Markt Eckental

Ergänzungen zum Wasserrechtsantrag

Oberflächenwasserableitung für Baubauungsplanung Forth Nr. 9a „Erweiterung Wohnbauflächen nördlich der Dr.-Rolf-Filler-Straße und westlich der Kreisstraße ERH 9“

Ergänzende Wasserrechtsantragsunterlagen

Abbildung: Lageplanauszug Übersicht bestehender Regenwasserauslauf DN 1000 in die Schwabach in Forth

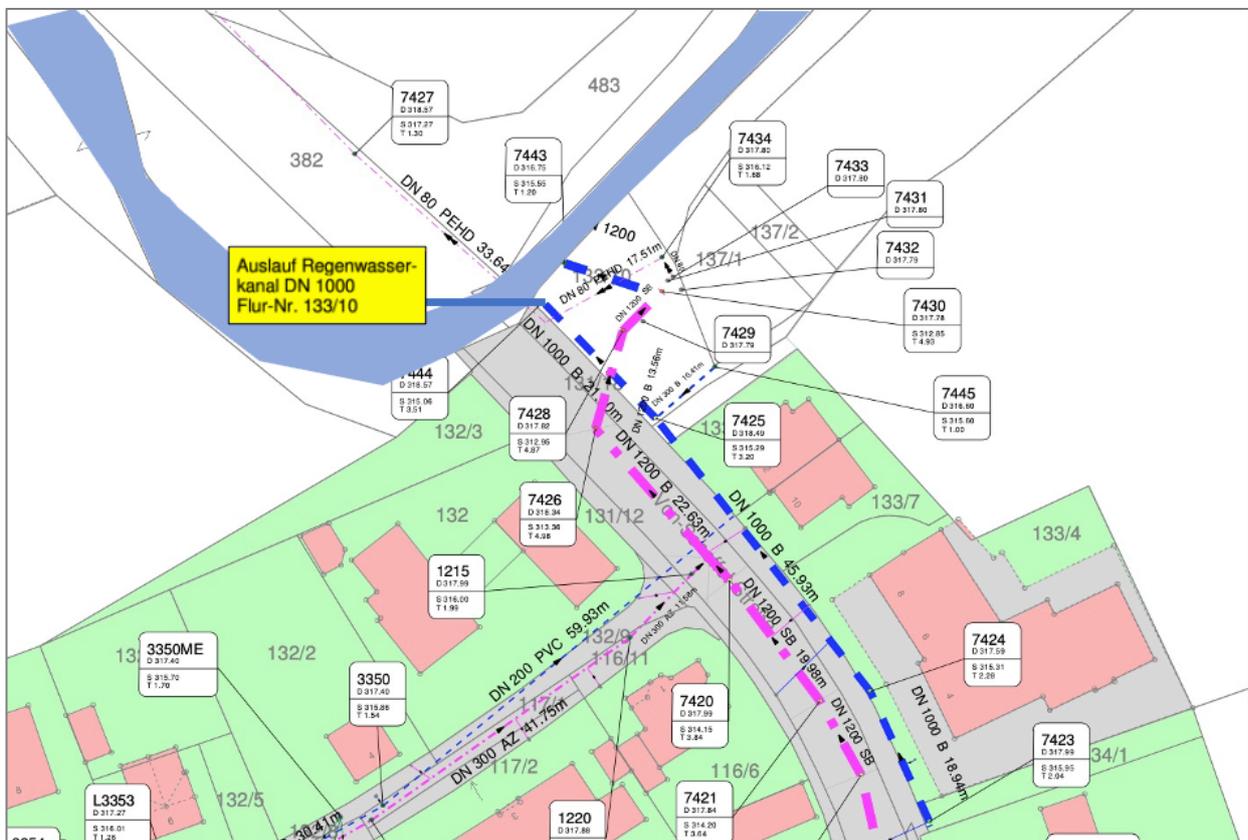
2. **Forderung WWA:** Bauwerksplan/ Fotodokumentation der Einleitungsstelle in die Schwabach

Bestehender Auslauf
Regenwasserkanal
DN1000 in die Schwabach
Flur-Nr. 133/10

Abbildung: Übersichtslageplan Forth Ost: Bestehende und geplante Regenrückhalteanlagen

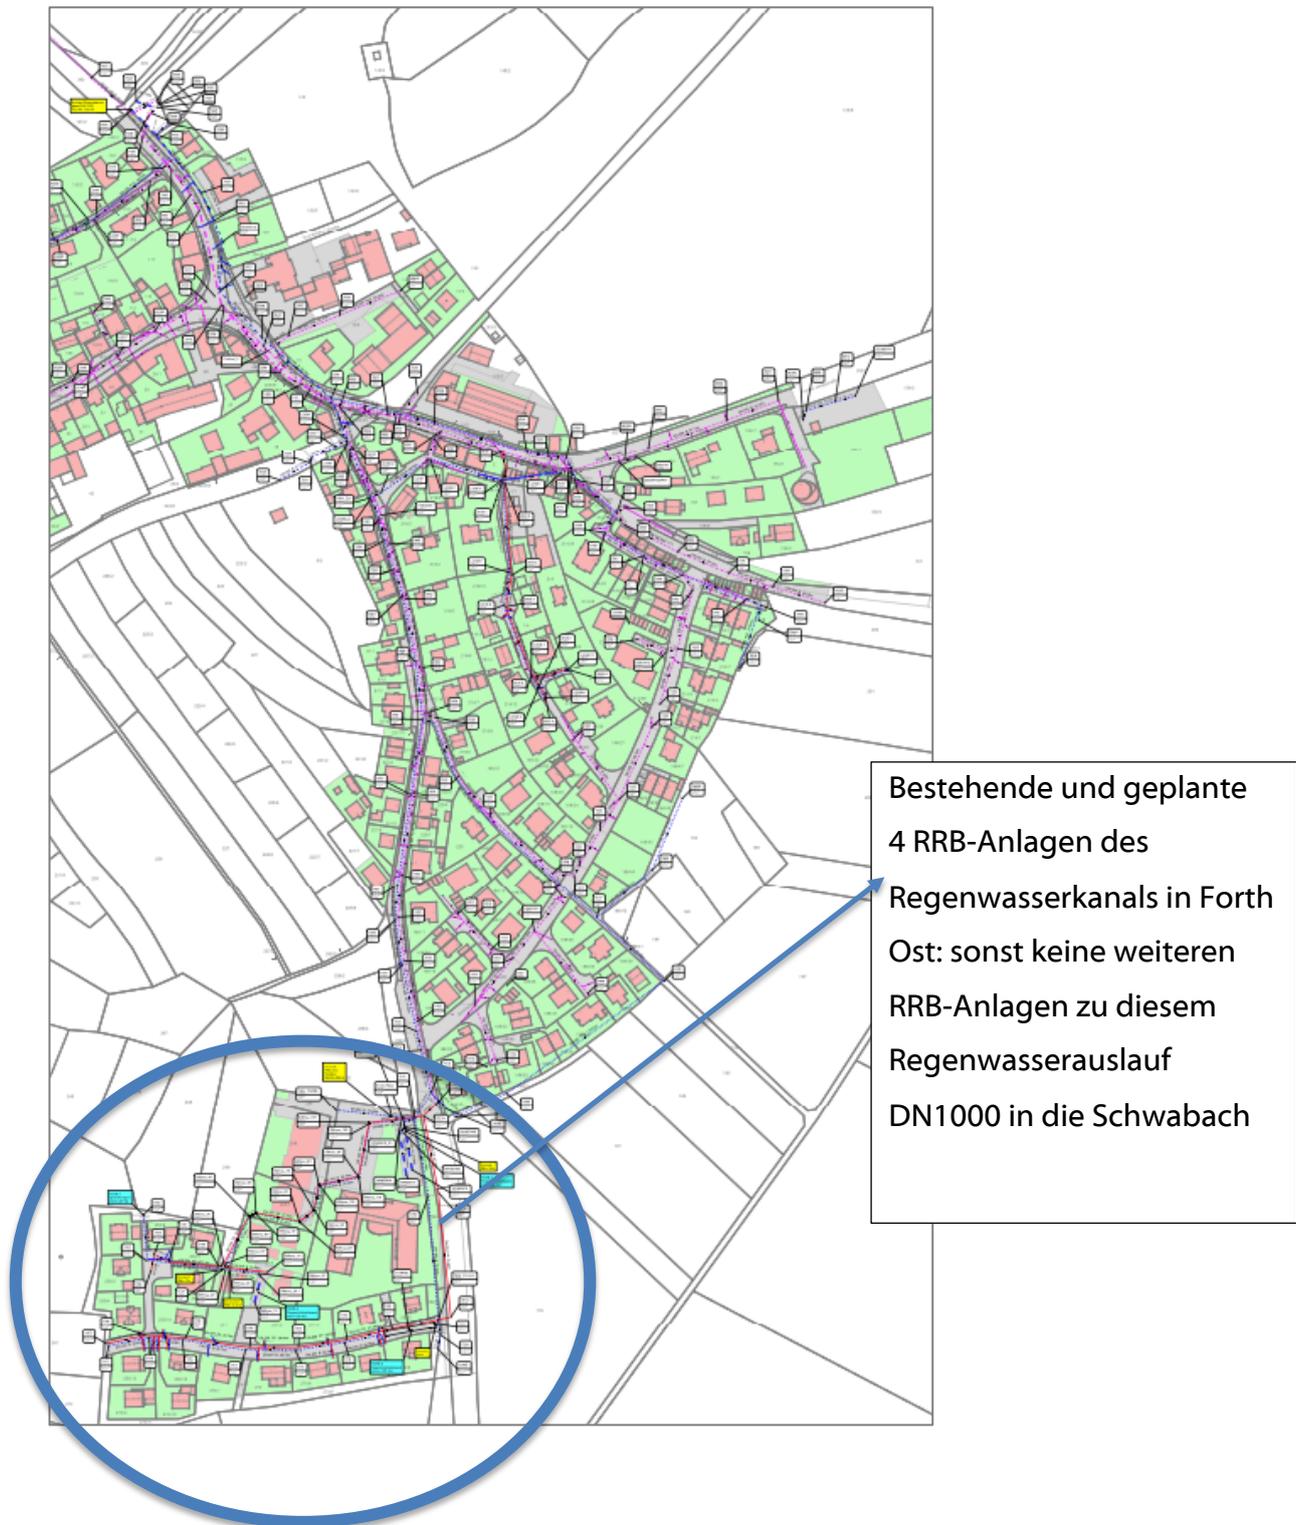
Planerische Darstellung des Ableitungsweges in die Schwabach und des Notüberlaufes der Regenrückhalteanlagen, sowie Nachweis, dass über den bestehenden Regenwasserkanal zur Schwabach die erforderlichen Drosselabflüsse aus den geplanten Regenrückhalteanlagen sowie die vorhandenen erforderlichen Drosselabflüsse der anderen Regenrückhalteanlagen und ggf. weiteren Abflüssen in vollem Umfang abgeleitet werden können.

A Übersicht der bestehenden und geplanten RRBs in Forth

Abbildung: Fließschema mit Fließänderung/ Einleitungsstellen in die Kurt-Schumacher-Straße des TEZG1

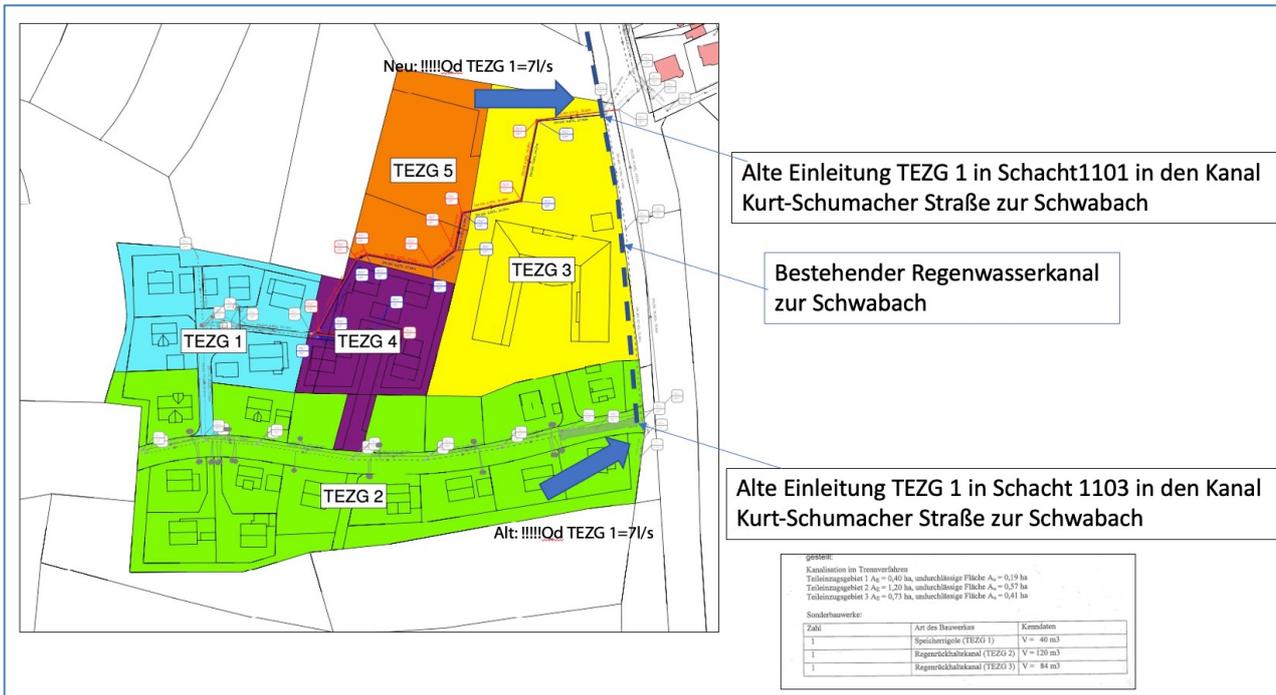
4.1 **Forderung WWA: Antrag auf Einleitung von Niederschlagswasser TEZG1**

Wie aus den untenstehenden Übersichtslageplan zu ersehen, erfolgte die Einleitung des Teileinzugsgebiets TEZG1 in den Kanal in der Kurt-Schumacher Straße in Schacht **1103** mit der Drossel Wassermenge von 7 l/s. Zukünftig fließt das Wasser des Teileinzugsgebiets TEZG1 über den neuen

Kanal nach Norden zu Schacht **1101** in der Kurt Schumacher Straße mit
QD=7 l/s.

- **Die Zuleitungswassermenge QD von TEZG1 = 7 l/s in die Schwabach bleibt unverändert!**

Die wasserrechtlich genehmigte Einleitmenge von 7l/s bleibt unverändert und das Regenwasser wird im wasserrechtlich genehmigten RRB1 des TEZG 1 zurück gehalten!

Aufgrund der relativ geringfügigen Fließänderung im öffentlichen Kanalnetz ist u. E. ein Wasserrechtsantrag für die Niederschlagswassermenge des TEZG1 nicht notwendig! Siehe untenstehende Fließschema

Abbildung: Auszug Lageplan der alten Genehmigungsplanung zu TEZG1: hier „Speicherrigole“

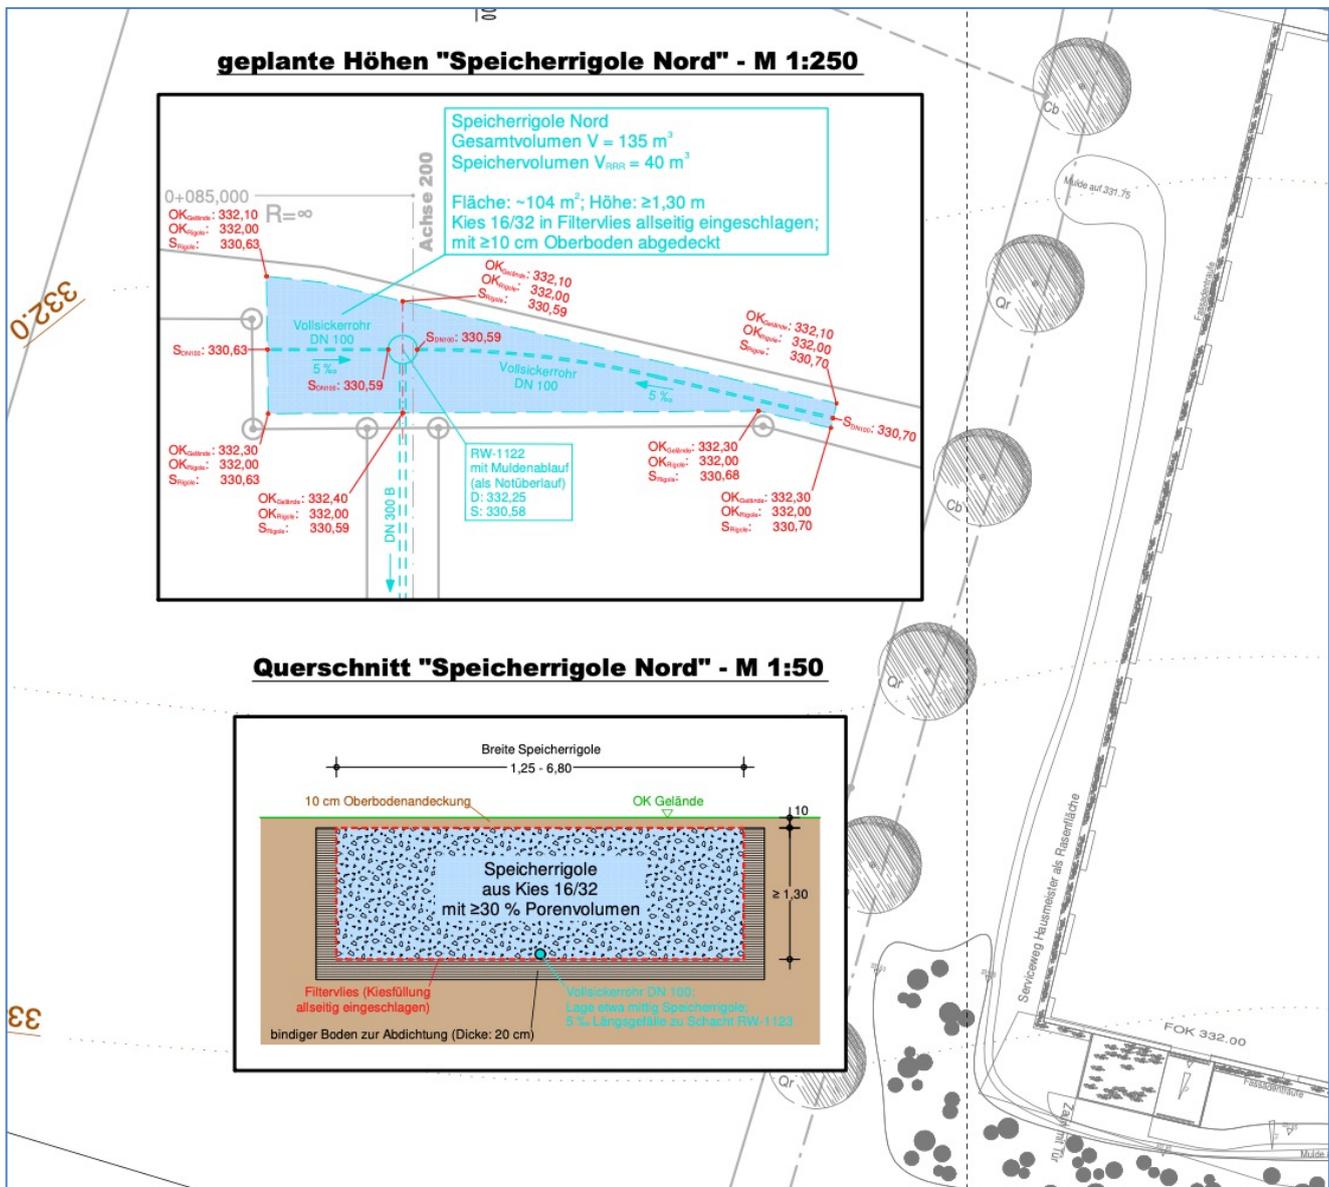
4.2 **Forderung WWA:** Bauwerksplan mit Grundriss und abwassertechnisch relevanten Schnitten für die Speicherrigole inkl. Drosseleinrichtung mit der Darstellung des Zu- und Ablaufkanals sowie des Notüberlaufs.

Anmerkung: Das alte aufzulassende Regenwasserpumpwerk im TEZG 1 wird durch eine Drossel mit der gleichen Wassermenge $Q_d=7l/s$ ersetzt und fließt nach Norden, statt wie bisher nach Süden ab!

Eine weitere RW- Rückhaltung für TEZG1 im RRB 3 war bisher nicht im alten Wasserrecht angesetzt worden und wird auch zukünftig nicht angesetzt!
Somit keine relevante wasserrechtliche Änderung!

Abbildung: Auszug Drosselberechnung TEZG4 mit $Q_{ab}=4,2\text{ l/s}$ und $h=3,4\text{mWS}$

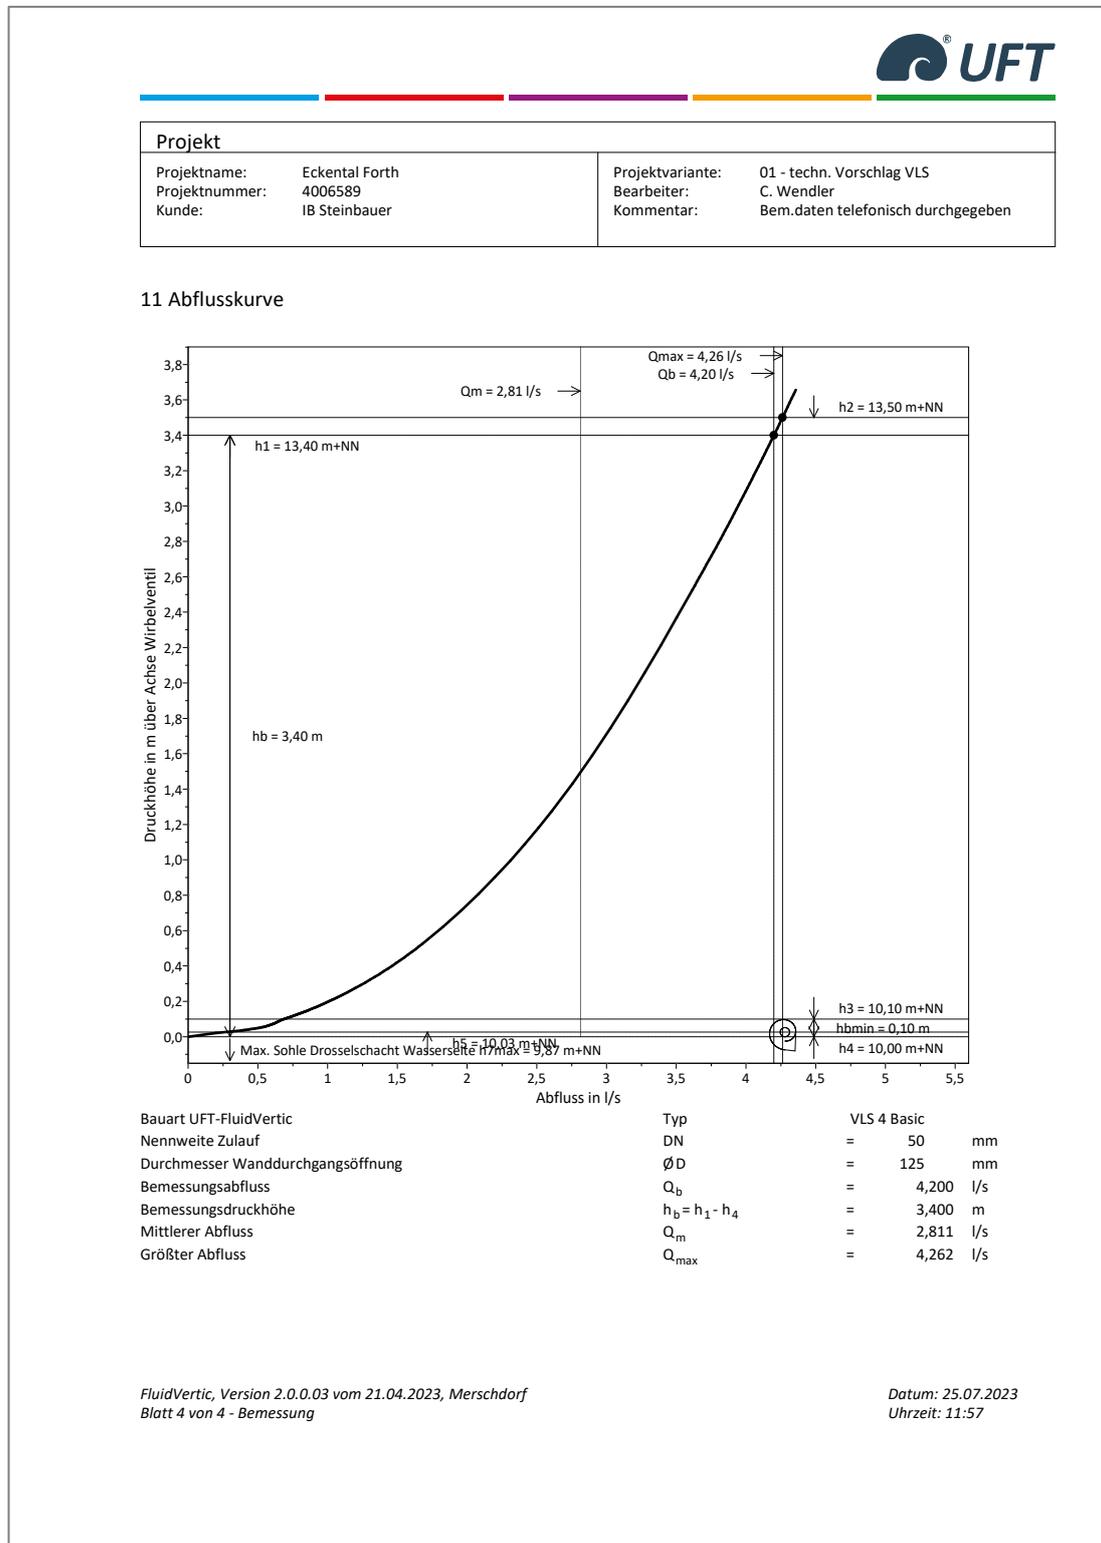
4.3 WWA Forderung: Nachweis der qualitativen Gewässerbelastung nach DWA-M 153/ DWA-A 102, Nachweis der hydraulischen Gewässerbelastung nach DWA-M 153, Bemessung der Regenrückhalteanlage nach DWA-A 117, hydraulische Bemessung der Drosseleinrichtung nach DWA-A 111, Bauwerksplan mit Grundriss und abwassertechnisch relevanten Schnitten für die geplante Regenrückhalteanlage inkl. Drosseleinrichtung mit der Darstellung des Zu- und Ablaufkanals sowie des Notüberlaufs.

TEZG4: Drossel RRB4 in geplantem Schacht RW40

→ Drossel RRB4: $Q_{ab}=4,2\text{ l/s}$, Wasserdruckhöhe ca. $3,4\text{ mWS}$
